## DETERMINAZIONE N° 1325 DEL 06/09/2019

**OGGETTO: ESCLUSIONE PROCEDURA DI VIA ART. 19 D.LGS. 152/2006 E S.M.E I. -  
DITTA: MALTAURO ROTTAMI SRL  
PROGETTO: DOMANDA DI RINNOVO E MODIFICA/AGGIORNAMENTO (IN MERITO  
ALLO SVOLGIMENTO DELL'ATTIVITÀ DI PREPARAZIONE PER IL RIUTILIZZO R12  
DI RIFIUTI NON PERICOLOSI METALLICI) DEL PROV.VO N. 006/SUOLO  
RIFIUTI/2009 COME INTEGRATO DAL PROV.VO N. 51069/AMB DEL 10/07/2013 E  
NULLA OSTA N. 51728 DEL 03/08/2018  
LOCALIZZAZIONE INTERVENTO: VIA MONTE PASUBIO N. 171 - COMUNE DI ZANE**

PARERE N. 23/2019

**Oggetto: Domanda di rinnovo e modifica/aggiornamento (in merito allo svolgimento dell'attività di preparazione per il riutilizzo R12 di rifiuti non pericolosi metallici) del provv.to n. 006/suolo rifiuti/2009 come integrato dal provv.to n. 51069/AMB del 10/07/2013 e nulla osta n. 51728 del 03/08/2018.**

Le modifiche previste dal progetto sono le seguenti:

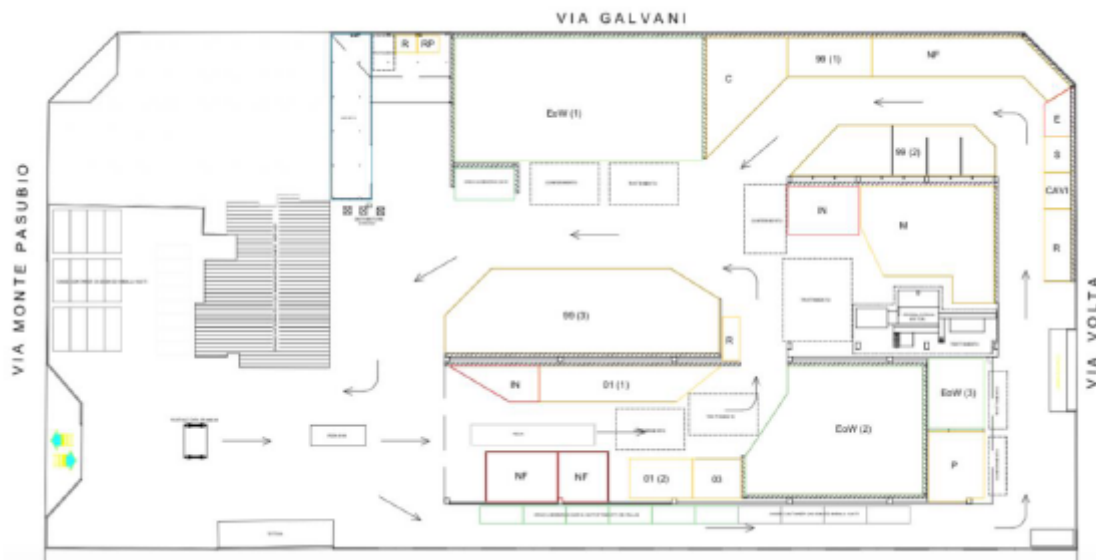
Il proponente presenta istanza per l'aumento delle potenzialità di messa in riserva R13 autorizzate. Tuttavia la successiva tabella presenta, probabilmente, un errore intendendosi forse che le 8983t (di cui 3 di pericolosi) sono da intendersi come la massima istantanea presente (R13) come aumento delle attuali 2838T (di cui 0 di pericolosi) attuali. Se così fosse:

a) il proponente dovrebbe valutare la ipotetica sostanzialità della modifica richiesta alla luce della nota della Regione Veneto prot.371117 del 16/09/2015 con oggetto "Chiarimenti in merito alle norme tecniche di attuazione del Piano Regionale di gestione dei rifiuti urbani e speciali. DCR del 29 aprile 2015, n. 30" e verificare, alla luce di tale valutazione, l'applicabilità del criterio di esclusione descritto alla pagina 19 dello Studio preliminare ambientale (distanza 100 m da abitazioni stabilmente occupate).

b) poiché i rottami presenti in ciascun momento rispetto alla situazione attualmente autorizzata potrebbero aumentare di circa tre volte il proponente dovrebbe valutare gli effetti sui contaminanti presenti nelle acque di dilavamento da piazzale in particolare:

- valutando tecnicamente l'idoneità dell'impianto di trattamento con rispetto all'aumento delle concentrazioni presenti nelle acque piuttosto che dei volumi captati destinati a rimanere invariati rispetto allo stato attuale

- progettando il monitoraggio delle acque scaricate in rete fognaria con una iniziale adeguata frequenza e con rapporti di prova nei quali sia specificamente riportato quale acqua sia stata campionata (scarico della prima pioggia o piuttosto scarico della frazione successiva durante l'evento meteorico).

Le integrazioni fornite hanno soddisfatto quanto richiesto.

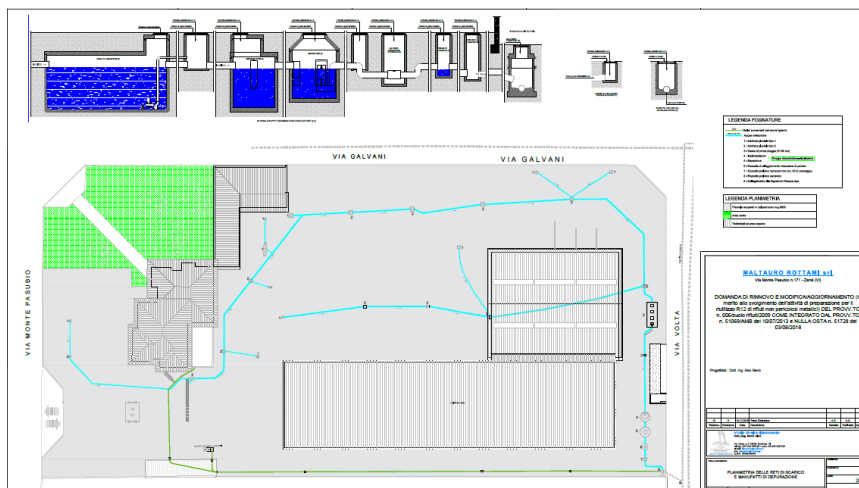
La relazione dettaglia il trattamento ed il destino delle acque meteoriche raccolte da piazzale. Le acque meteoriche raccolte dai tetti vengono convogliate in pozzi perdenti. Il proponente dovrebbe integrare il materiale predisposto:

- con la localizzazione dei pozzi perdenti, considerando la protezione all'accesso accidentale di sostanze indesiderate valutando il rischio di veicolazione nelle acque di falda;
- stante la richiesta in corso di autorizzazione ex art.269 c.2, con una relazione che circostanzi la valutazione del rischio della contaminazione delle acque meteoriche da tetto proveniente dalle emissioni.

Le integrazioni fornite hanno soddisfatto quanto richiesto, in particolare attraverso gli interventi previsti per il potenziamento dell'impianto di depurazione.
